Fecha 17.03.00	Nº de ref. TV01500	Modelo AE-1B, AE-1C Chassis	TD
Asunto Ausencia intermitente de color			IRIS 2410

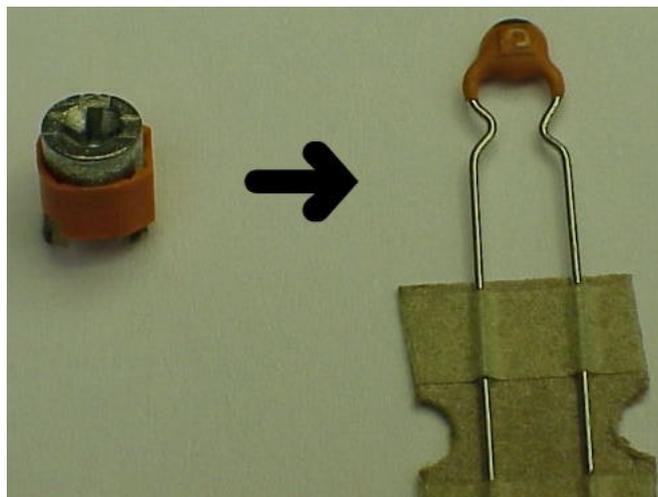
Ausencia intermitente de color.

Fallo de CT302 en la placa B1 o de CT332 en la placa B.

Enseguida el condensador de ajuste CT302/332 ya no se suministrará por causa del fin de producción. Después de eso, se tendrá que sustituir por un condensador cerámico fijo de **15pF (1-102-851-91)**.
